大飯発電所 3 号機

加圧器スプレイライン配管溶接部における有意な指示について

(2020 年 9 月 25 日公開会合における

指摘事項の回答 (資料 1－1 以外))

図－１ 加圧器スプレイライン配管とコールドレグ、加圧器の位置関係

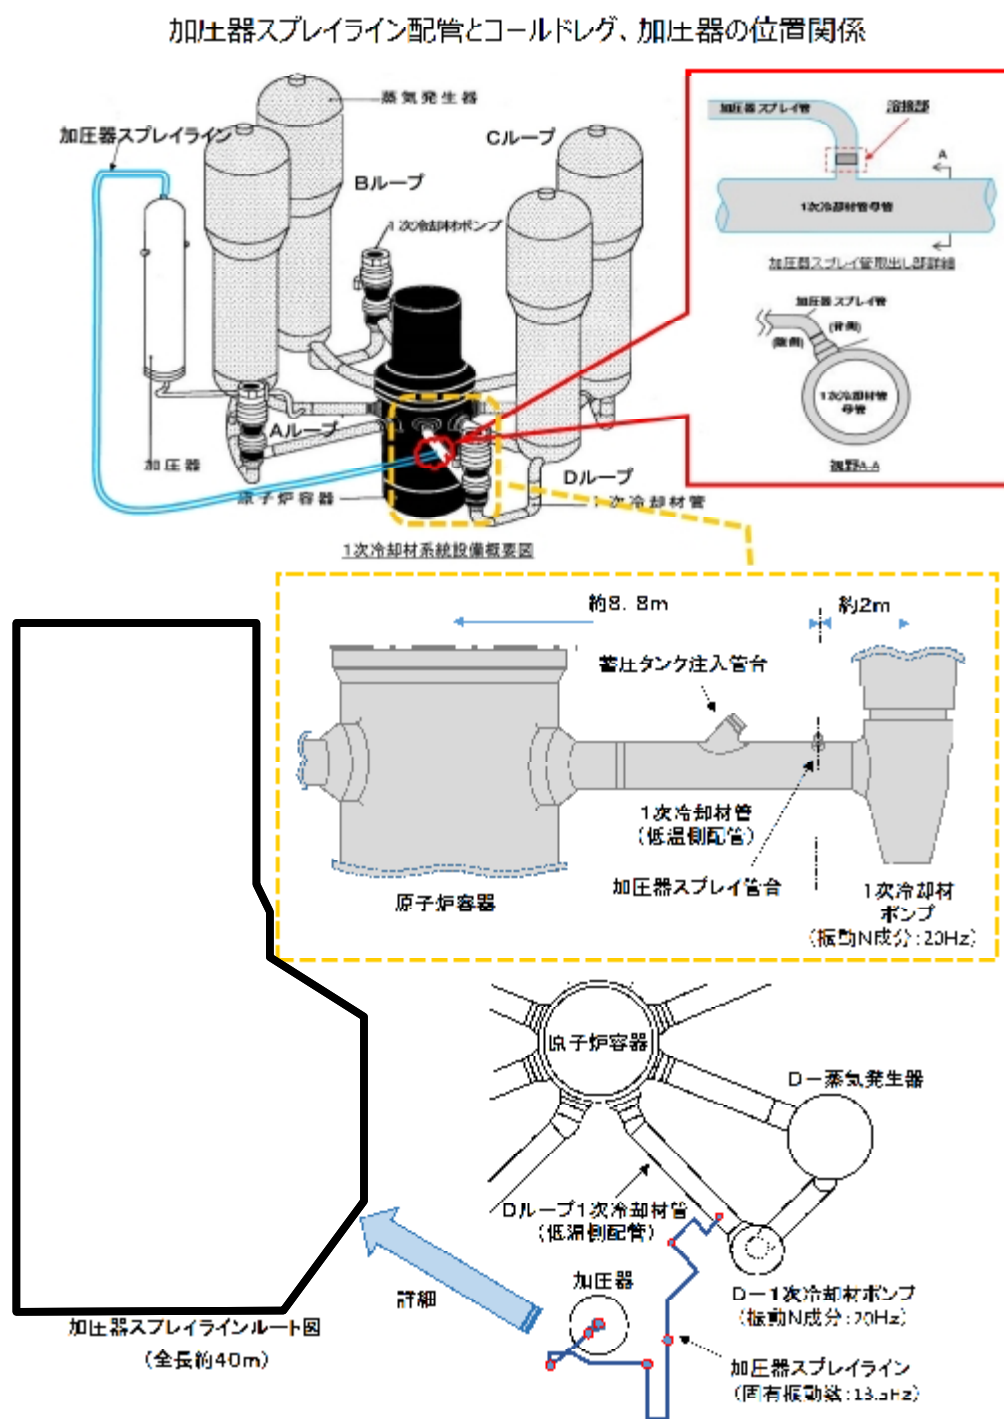
今回亀裂が発生した配管の位置関係（コールドレグ・加圧器からどれほど離れているか等）を提示すること。

配管の位置関係については、図－１のとおり。
